Carrière de Kerastang
Communes de Saint-Renan (29)

**Demande de renouvellement et d'extension de la carrière de
Kerastang**

**Mémoire en réponse aux observations formulées par le
Commissaire Enquêteur lors de la Consultation du public
du 8 septembre au 8 décembre 2025**

15/12/2025

Figure 1 : Schéma d'aménagement provisoire de l'entrée de la carrière depuis Ty Ruz

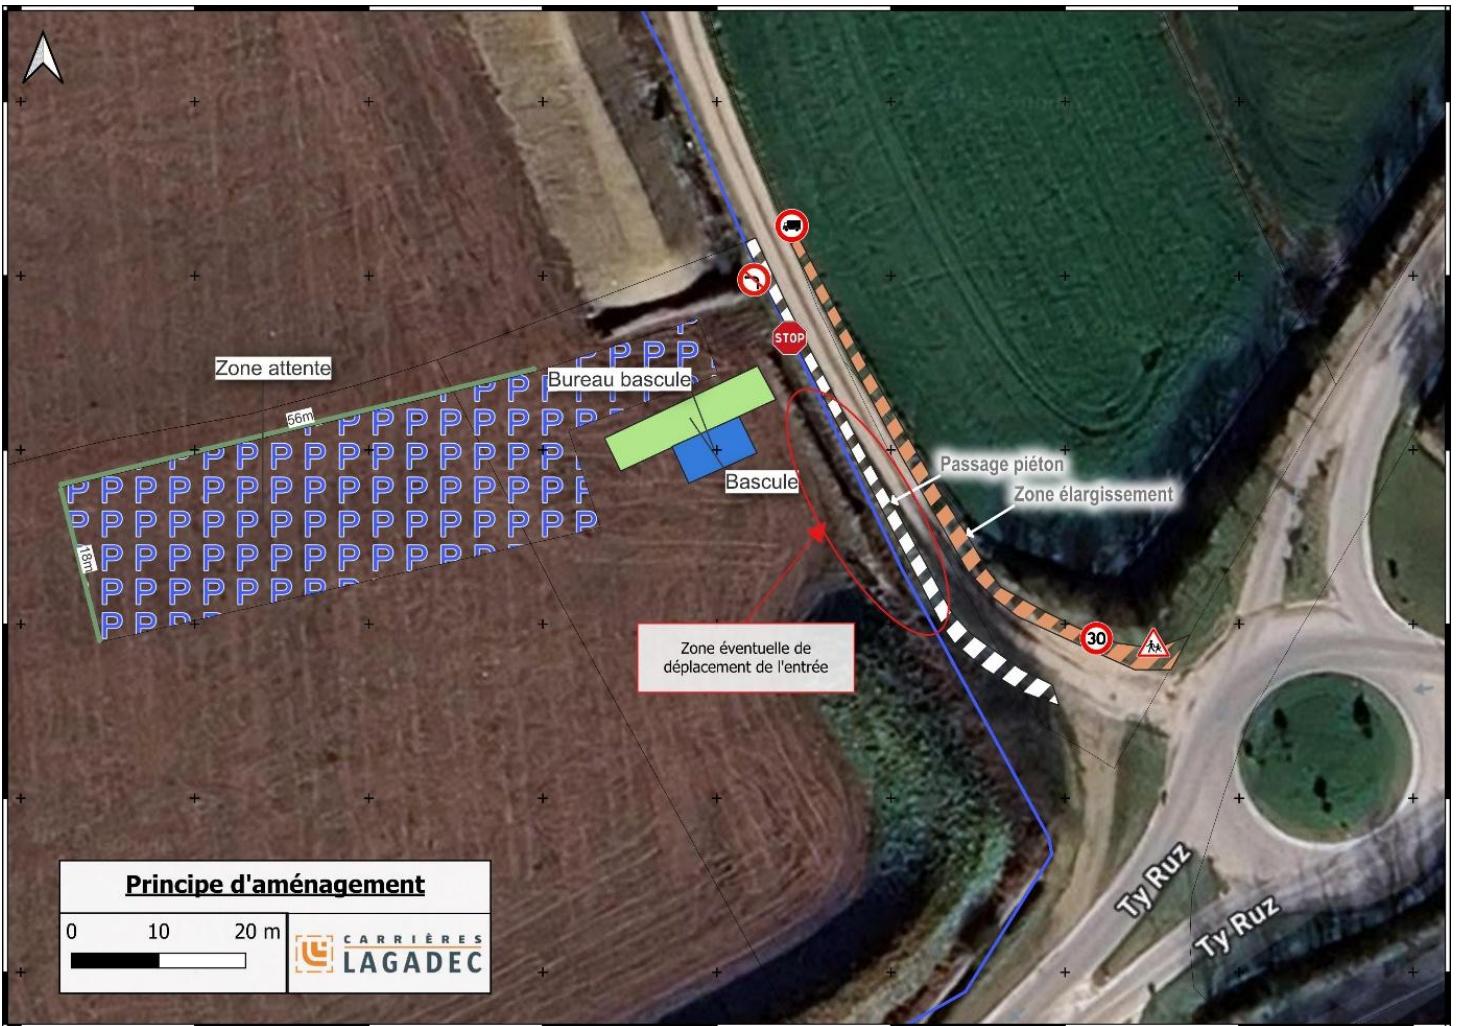
Q10 : Vous vous êtes engagés à avoir un point de vigilance particulier concernant le nouveau tronçon d'accès près de Ty Ruz, entre le rond-point et l'entrée du site. Comment pouvez-vous vous assurer que cet accès ne crée pas de danger pour les usagers (promeneurs/randonneurs/cyclistes) ? Pouvez-vous fournir un schéma d'aménagement de cette entrée, comprenant une éventuelle zone d'attente pour les camions avant de pénétrer sur le site, en cas d'encombrement de l'entrée ?

Pour accéder à la nouvelle entrée de la carrière, la route communale de Kersané sera empruntée sur une longueur de 70m environ. Considérant la configuration du lieu (rond-point, sortie à droite du rond-point puis entrée à gauche dans la carrière, la longueur des semi-remorques (16.50m) et leur manœuvrabilité), la vitesse des personnes accédant à la carrière sera effectivement réduite. Néanmoins, pour garantir la sécurité nous mettrons en place une signalétique depuis le rond-point et depuis la sortie de carrière pour limiter la vitesse et alerter de la présence de piétons. En sortie de carrière, un panneau interdisant la sortie des véhicules vers le hameau de Kersané (à gauche vers le nord) sera installé ainsi qu'un STOP pour céder la priorité aux véhicules empruntant la voie communale.

Par ailleurs, les travaux d'aménagement proposés, de la voie jusqu'à l'entrée de la carrière, seront étudiés avec la mairie de Saint-Renan, en fonction des diverses contraintes du lieu (foncier, gestion des eaux de ruissellement, talus/haies). Un schéma de principe est illustré dans la Figure 1 ci-dessous :

Rappelons qu'à ce jour le trafic de camion venant à la carrière n'a jamais créé de file d'attente débordant sur la départementale D67, alors que nous n'avons pas de zone d'attente sur site. Avec l'aménagement de la zone de vente et de l'entrée à Ty Ruz, les conditions d'accès au site seront sensiblement les mêmes. La zone de transit de matériaux sera suffisamment dimensionnée pour accueillir les clients à l'intérieur du site, même en heure de forte affluence. A titre d'illustration une zone d'attente est illustrée sur la plateforme de vente, elle mesure 56m de long pour 18m de large, cela représente un parking de 15 poids-lourds environ.
